改善箇所説明図

基準不適合発生箇所

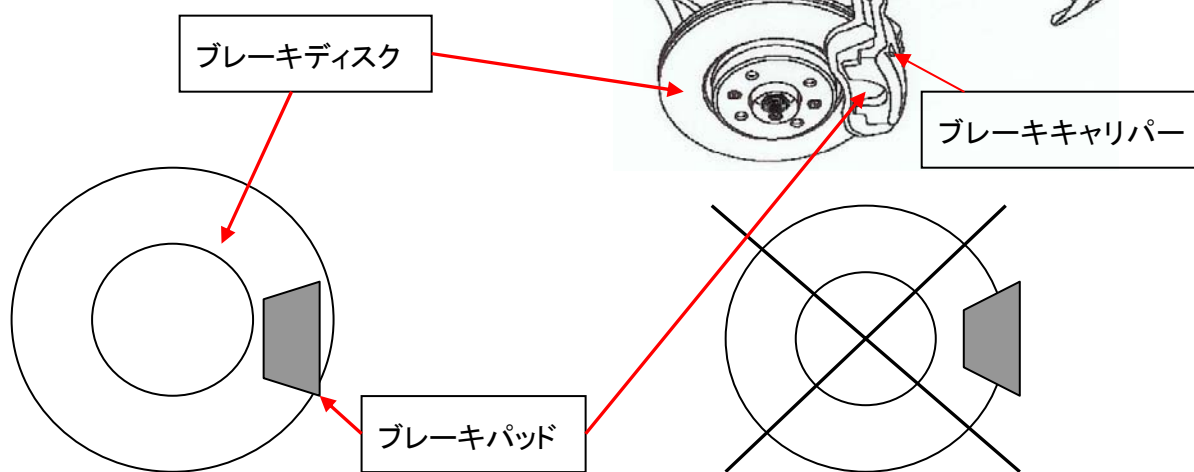
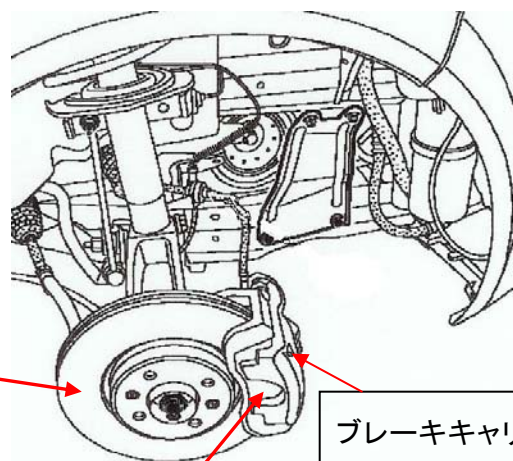
前輪制動装置において、ブレーキディスクの直径が小さいものを誤って組み付けたため、制動の際、ブレーキパッドの一部がブレーキディスクの外周面より外れて作動するものがあり、制動力が不足するおそれがある。

正規ブレーキディスクとパッドの位置

正しくないブレーキディスクとパッドの位置

全車両、前輪ブレーキディスクを点検し、誤って組み付けられている場合は、左右の前輪ブレーキディスク、ブレーキパッド及びブレーキキャリパーを正規品に交換する。
